SERVICE INFO – INA 0014

Нов болт – обтяжна ролка 531 0274 30

Номер по LuK AS: 531 0274 30

Фигура 1: 531 0274 30

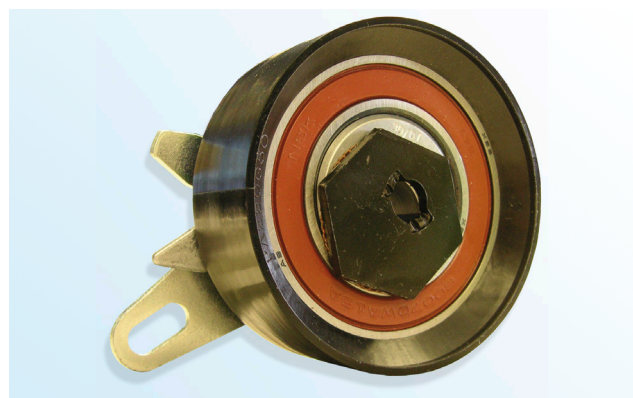
Като част от непрестанното развитие на нашите продукти и на качествения контрол, LuK AS доставя нов болт (Фигура 3) с обтяжна ролка 531 0274 30.

- Плосък болт с глава тип Torx (вдлъбната шестогранна глава)
- Глава на болт с Ø 18,5 мм
- Клас на болт 10,9
- Материал за блокиране на резби върху болта
- Подобрено самоблокиране

LuK AS препоръчва смяната на оригиналния болт (Фигура 2) с доставяния болт.

Въртящ момент на затягане: 20 ± 1,5 Nm
